Analyse van • de verschillen tussen de inspraakversie Visie Diemerpark en de nieuwe versie en • het TAC preadvies over uitbreiden van het sportterrein

Vrienden van het Diemerpark
22-11-2024

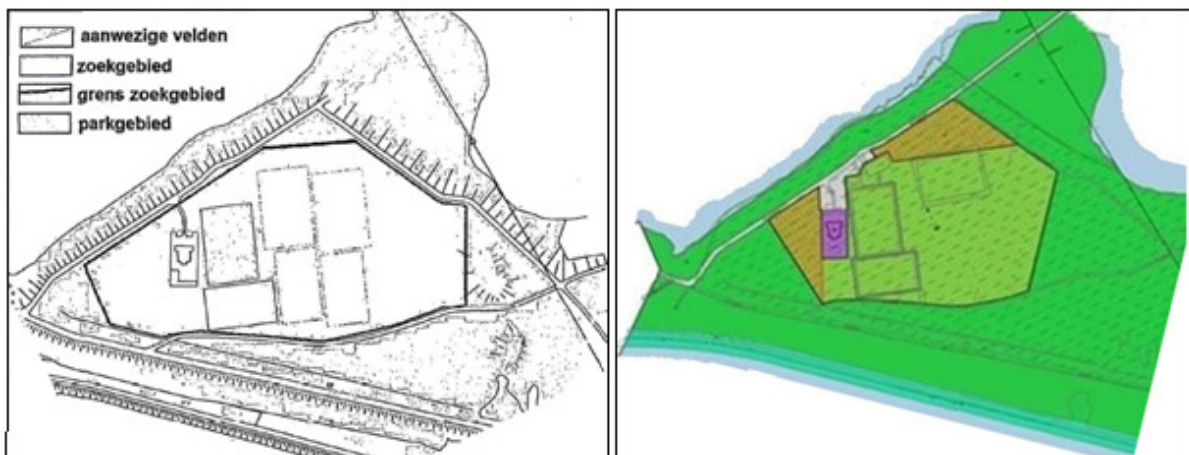
Het rechter kaartje hierboven toont een deel van de plankaart van het bestemmingsplan met de bestemming 'sport' (lichtgroen). Binnen dat gebied zijn twee gebieden vastgesteld waar eventueel een parkeerterrein zou mogen komen (oranje). Slechts één van die gebieden zou daarvoor gebruikt mogen worden.

De exacte, in het bestemmingsplan vastgelegde afmeting van het gebied van 9 ha in het Diemerpark met de bestemming 'sport' is nooit onderwerp of onderdeel geweest van een advies van de TAC.

Het gevolg van een en ander is dat het gebied met de bestemming 'sport' voor de beoogde zes sportvelden zwaar overgedimensioneerd was. En daar wordt nu slim gebruik/misbruik van gemaakt.
